SWEDISH
ENVIRONMENTAL
PROTECTION
AGENCY

YTTRANDE
2023-03-03

Ärendenummer
NV-04482-22

Yttrande i mål nr M 2697-21 angående ansökan om tillstånd enligt miljöbalken för fortsatt och utökad verksamhet vid Husums fabrik i Örnsköldsviks kommun; nu fråga om synpunkter efter kungörelse

Figur 1 Utsläpp av kväveoxider från industri, 2020

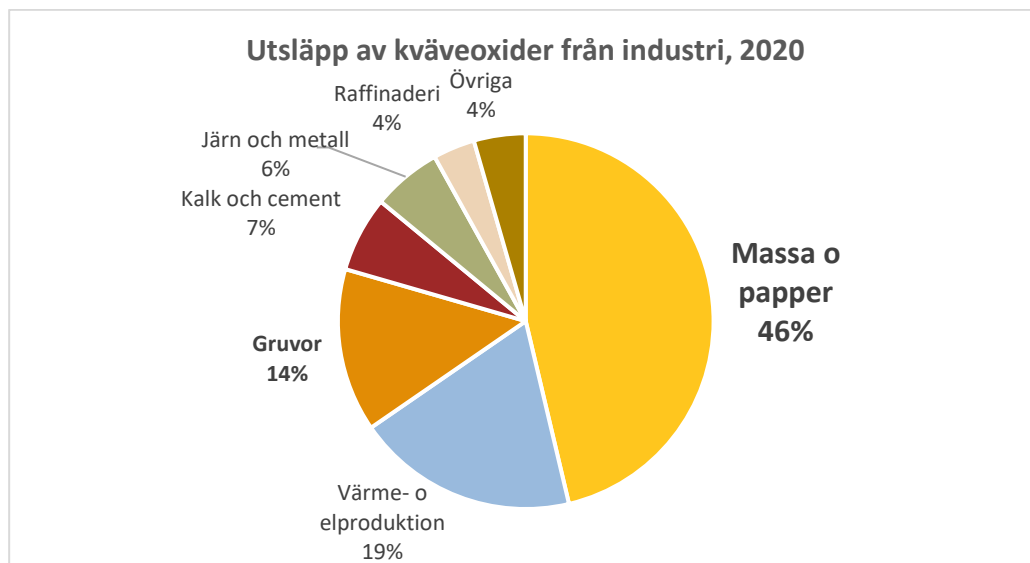
I nedanstående figur 1 visas fördelningen av industrins utsläpp av kväveoxider år 2020.

Som framgår står skogsindustrin för nästan hälften av industrins utsläpp av kväveoxider. De största utsläppen inom skogsindustrin kommer i sin tur från sulfatmassabruken, av dessa står sodapannorna för över 80 %, och är därmed den ojämförligt största enskilda utsläppskällan.

Figur 2. Utsläpp av kväveoxider från svenska sulfatmassabruk 2021

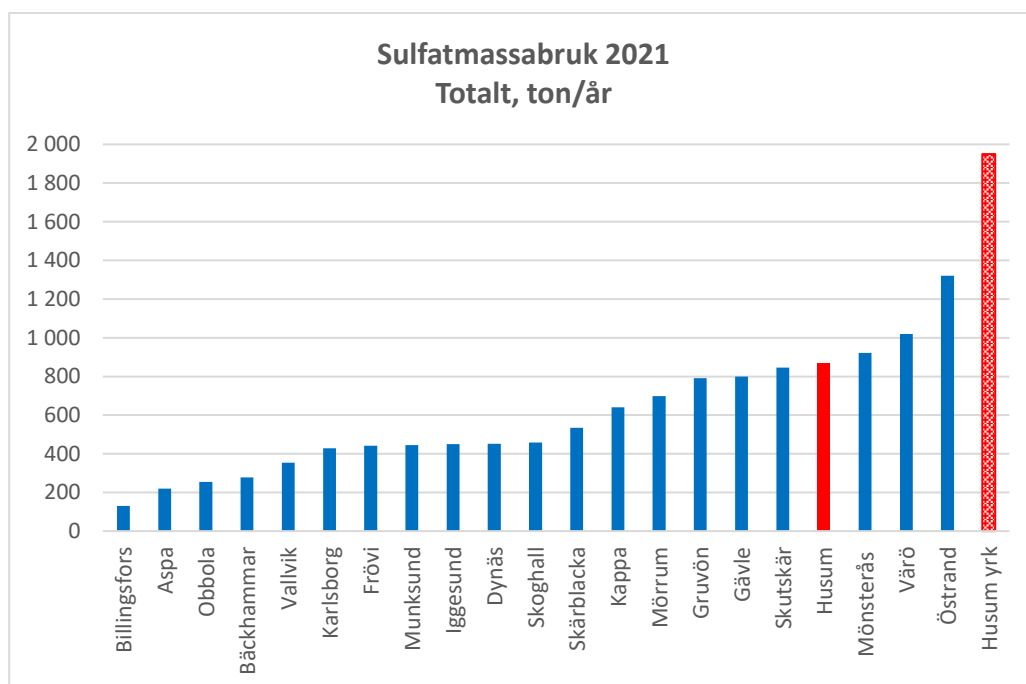
I nedanstående figur 2 visas utsläppen från svenska sulfatmassabruk. I figuren är också inlagt längst till höger summan av bolagets yrkande för fastbränslepannan (slutligt villkor) samt för sodapanna och mesaugn (provisorisk föreskrift), 1 950 ton/år. Observera att denna stapel inte är direkt jämförbar med övriga staplar eftersom det är fråga om en villkorsnivå, dvs. vilket möjligt utsläppsutrymme som ges, medan övriga staplar är faktisk uppmätt utsläppsmängd.

Bolagets yrkande innebär alltså att en utsläppsökning med närmare 1 000 ton jämfört med dagens förhållanden skulle tillåtas. Detta skulle ha påtaglig betydelse för möjligheten att nå Sveriges åtaganden inom ramen för EU:s takdirektiv.
